Modulo per la presentazione delle osservazioni per i piani/programmi/progetti sottoposti a procedimenti di valutazione ambientale di competenza statale

ID: Codice procedura (ID_VIP/ID_MATTM):10844

Impianto per la produzione di energia elettrica da fonte eolica, costituito da 6 aerogeneratori della potenza complessiva di 37,2 MW, un sistema di accumulo da 25 MW e relative opere connesse in località "Rempillo" nel comune di Pitigliano (GR).

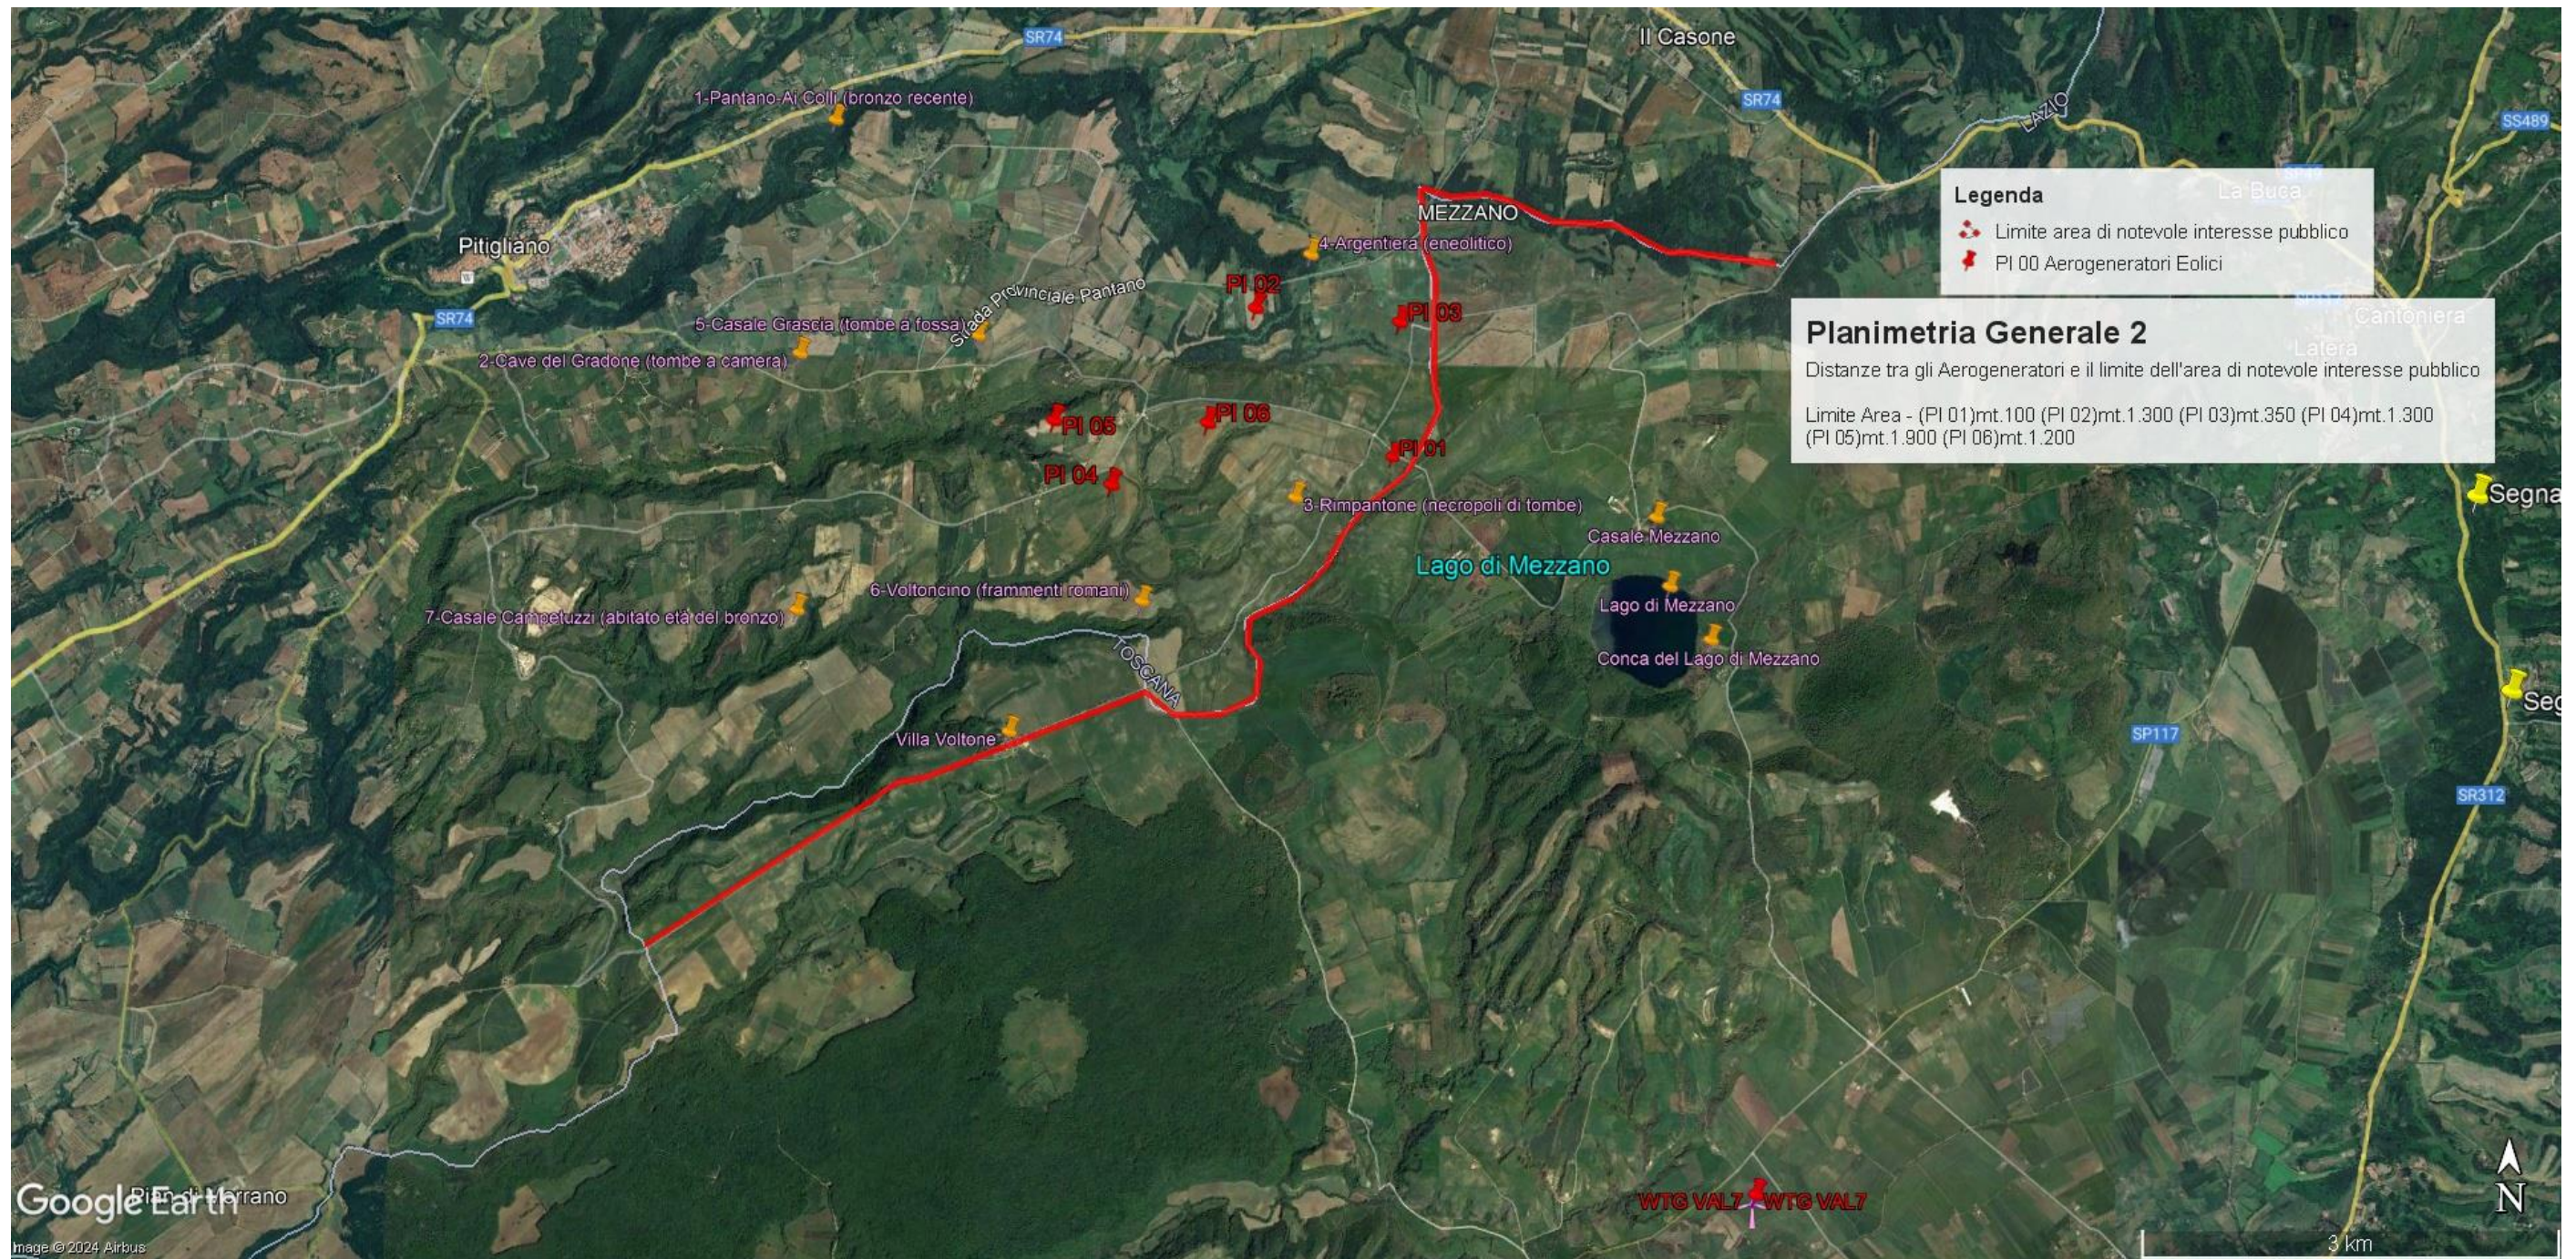
In sintesi, visti l’art. 20 comma 8 lettera c) quater del D.Lgs n 199/2021 e le Linee guida nazionali appena citate, considerato l’enorme impatto dell’impianto eolico industriale denominato “Rempillo” sulla zona paesaggistica di notevole interesse pubblico ben individuata nelle immagini n.1 e n. 2 e sui Beni Culturali evidenziati nell’ immagine n. 3 dell’Allegato alle presenti Osservazioni, per la collocazione delle pale P04 e P05 direttamente all’interno del perimetro di un’area archeologica e per gli impatti anche sull’area intermedia e vasta dei pregiati territori laziali della Tuscia settentrionale e in particolare di quelli del pitiglianese ricco di emergenze agricole, naturalistiche, storiche e archeologiche del periodo etrusco ma non solo, si chiede che venga negata l’autorizzazione all’ insediamento dell’impianto eolico denominato “Rempillo”.

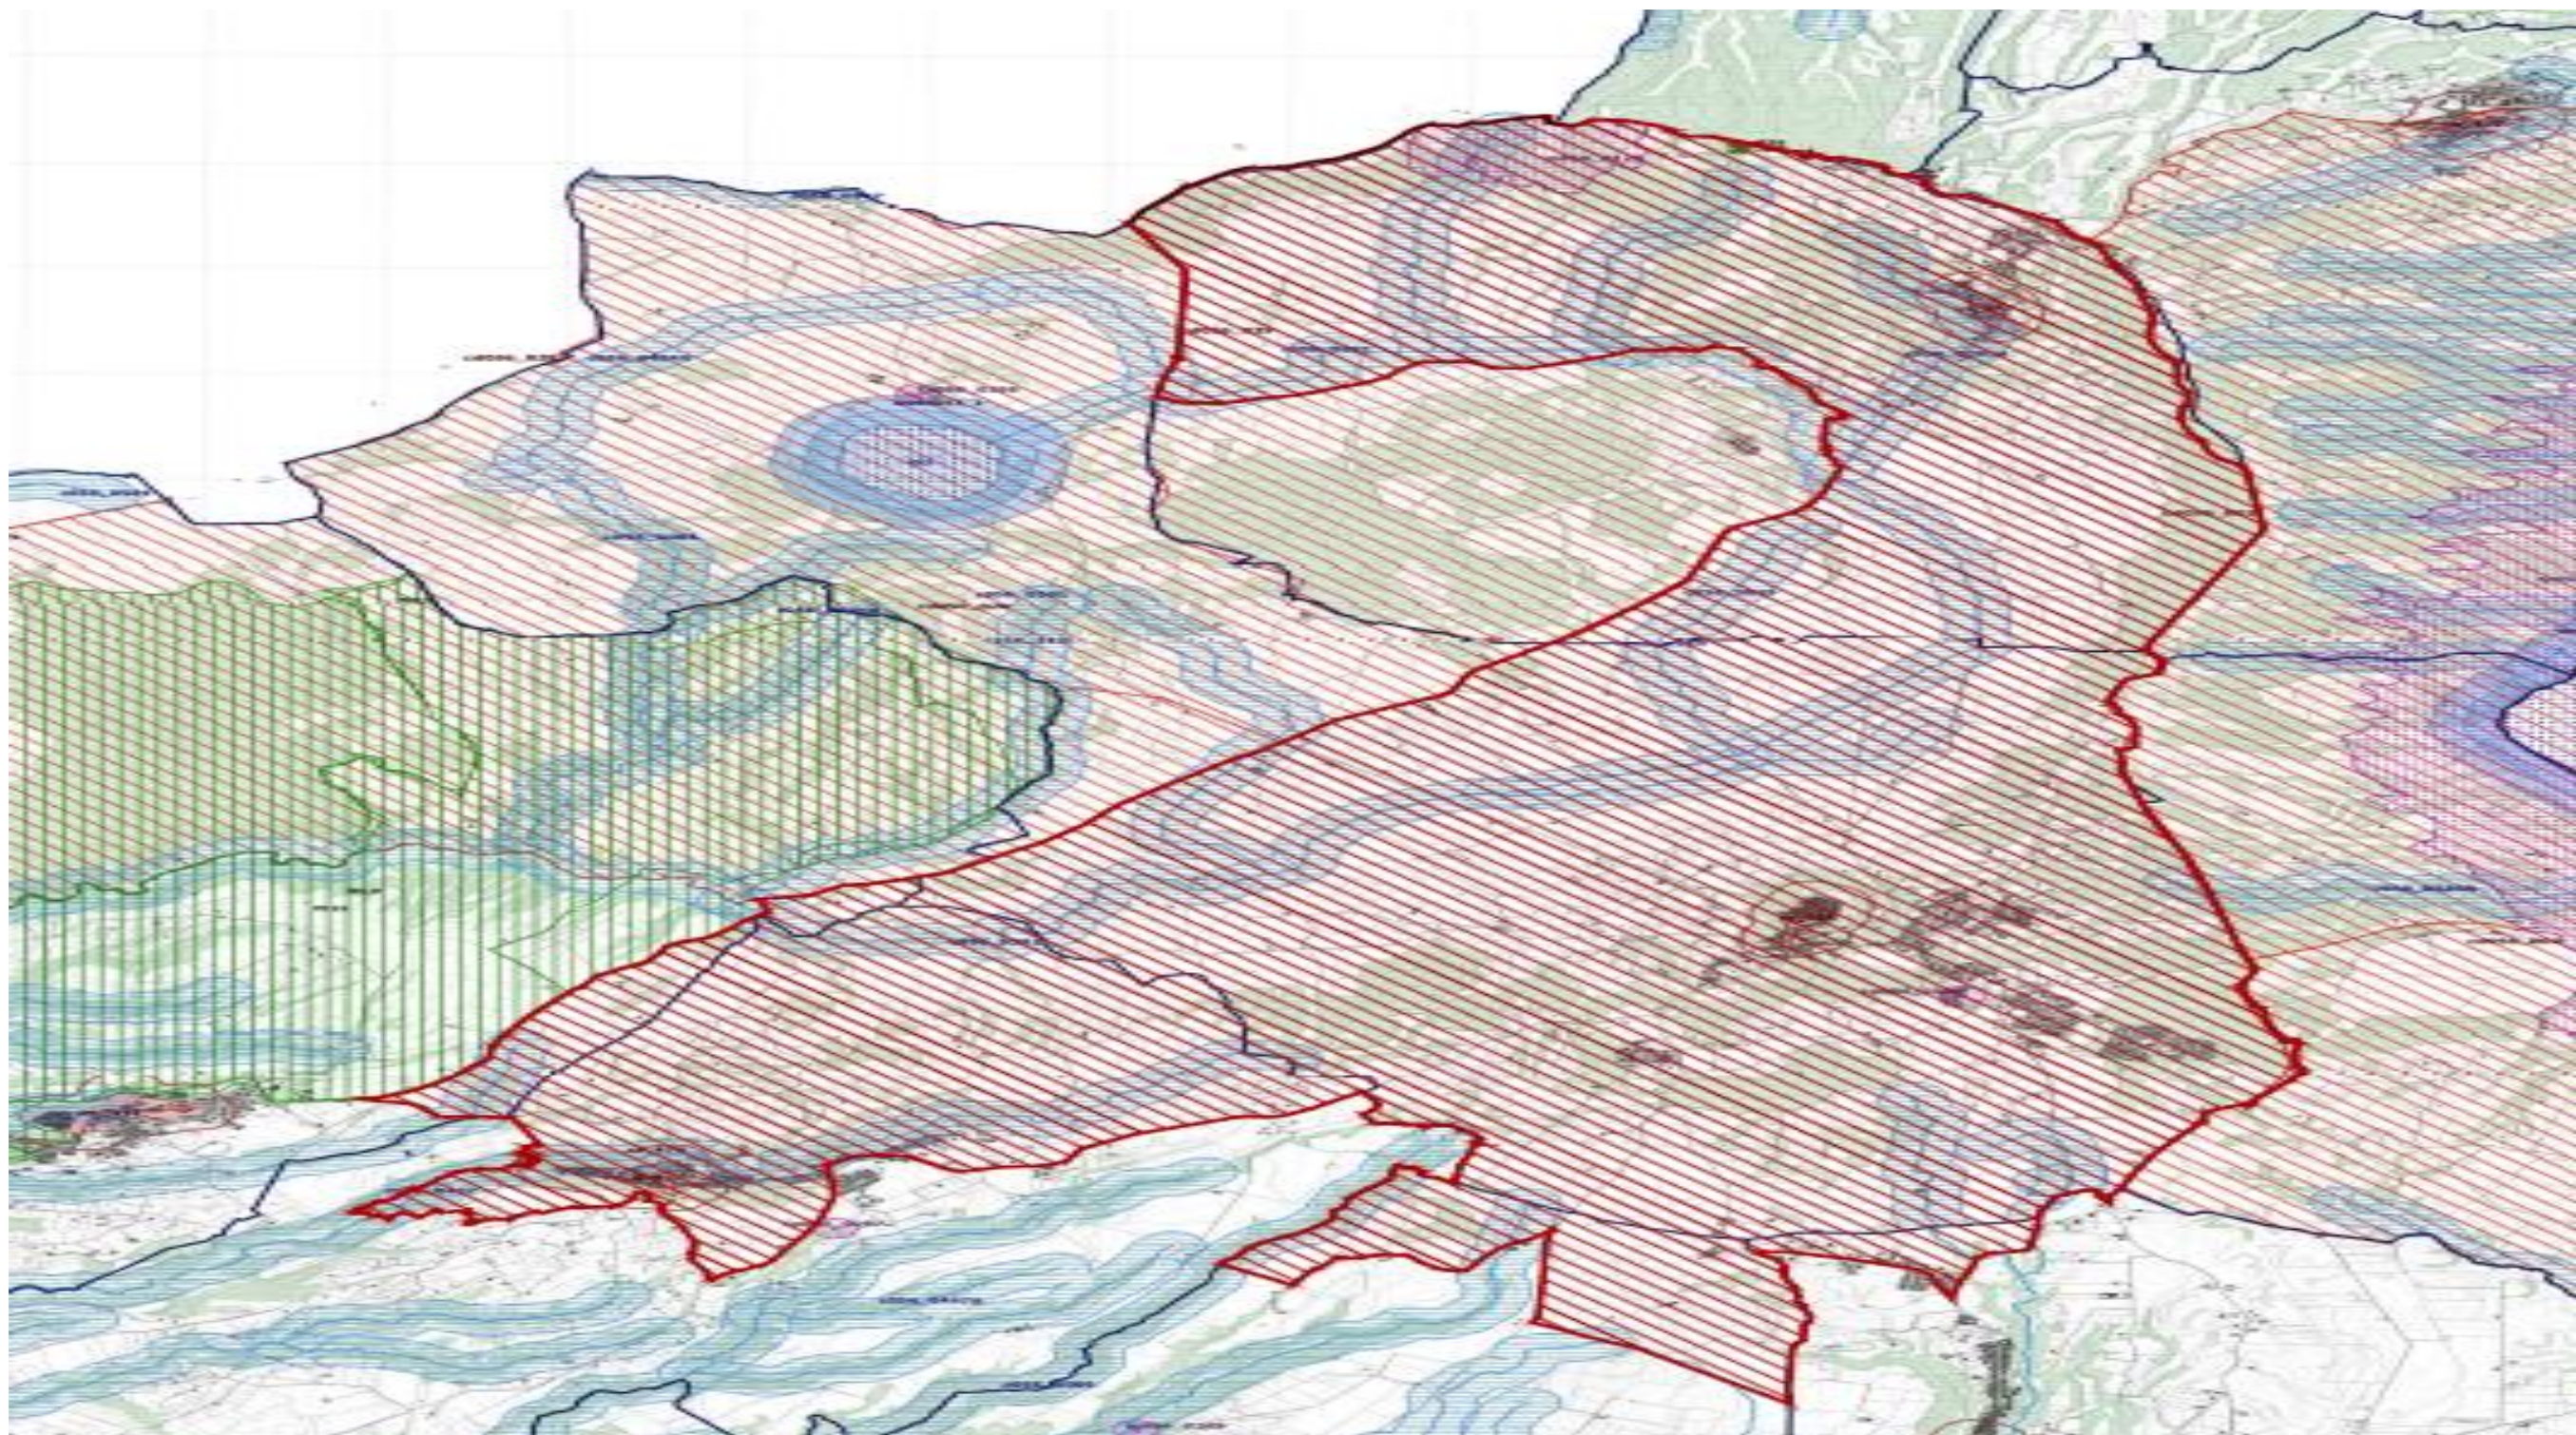
Bolsena attraverso la ZPS Caldera di Latera e la ZSC Lago di Mezzano che insieme sono compresi nel vincolo paesaggistico “ Conca Lago di Mezzano...” e verranno uniti dal nuovo vincolo paesaggistico “*Ambito paesaggistico, geologico e geomorfologico dell’orlo della caldera di Latera e delle sue pendici interessate dai centri eruttivi periferici*” (si veda a riguardo la proposta pubblicata sul sito del MIC in data 09/08/2023 e l’immagine n. 2 dell’ ALLEGATO) all’area di notevole interesse pubblico “ Conca del lago di Bolsena” (D.M. 24.10.1960). Praticamente una vasta zona che per interesse paesaggistico e naturalistico oltre che storico, archeologico e identitario rappresenta un unicum nel panorama nazionale.

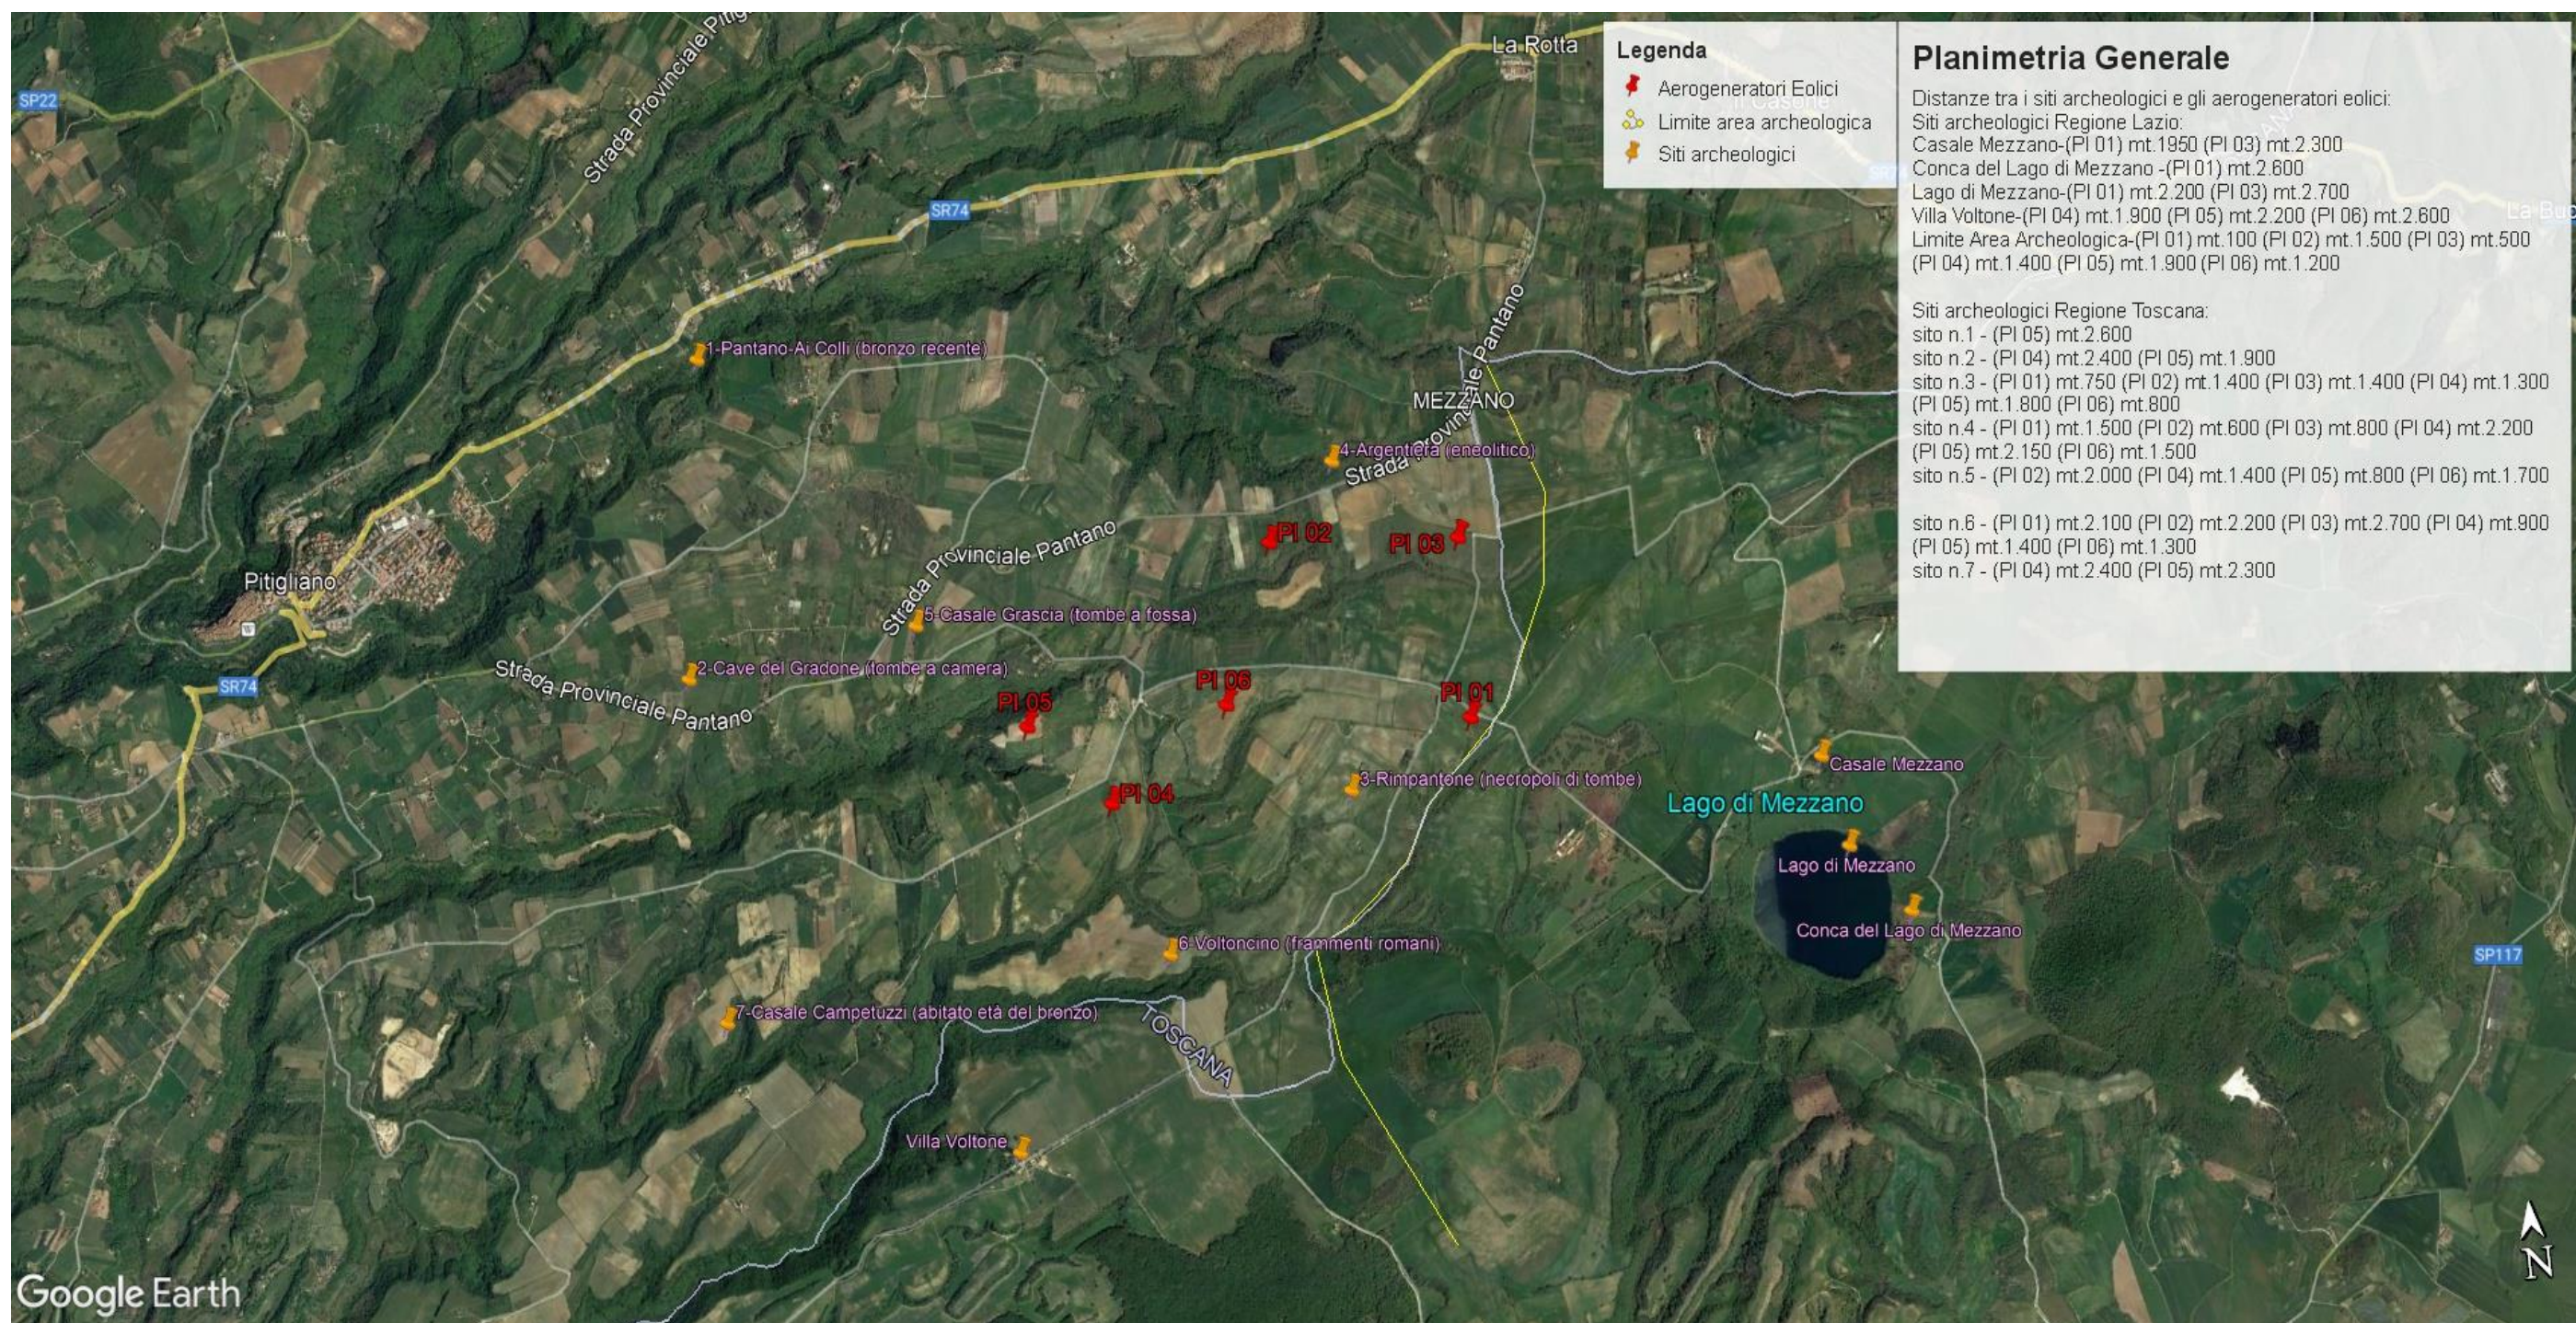
Inoltre, la zona in cui insisterebbe l’impianto eolico industriale Rempillo è compresa nelle fasce di rispetto di 3 km di diversi beni archeologici tutelati dalla parte II del Codice dei Beni Culturali (vedi Allegato, immagine n. 3). Inoltre le pale P04 e P05 ricadono all’interno di un’area archeologica che la Proponente vorrebbe cancellare per il semplice fatto che non è riportata nel documento regionale ma nel documento provinciale come meglio dettagliato nell’Osservazione n. 5. Alla luce di quanto documentato appare chiaro quindi che la collocazione dell’impianto non ha tenuto conto alcuno dei vincoli dell’area nella quale è stato progettato e l’inserimento dell’impianto eolico nel paesaggio e sul territorio non è corretto (Allegato IV delle Linee guida nazionali di cui al D.M dello Sviluppo economico del 10.09.2010).

- h) Le zone di interesse archeologico evidenziate nell'immagine n. 3 a cui si aggiungono anche l'importante abitato protostorico di Sorgenti della Nova e Ruderii del Castello altomedioevale che si trovano a circa 4 km dalle aree in cui è stato progettato l'impianto eolico industriale. Poco più lontano i resti del castello medioevale “Morroneccio”. Nell'area vasta le preziose necropoli eneolitiche (Poggi Alti) ed etrusche di Pitigliano, Sovana e Sorano.
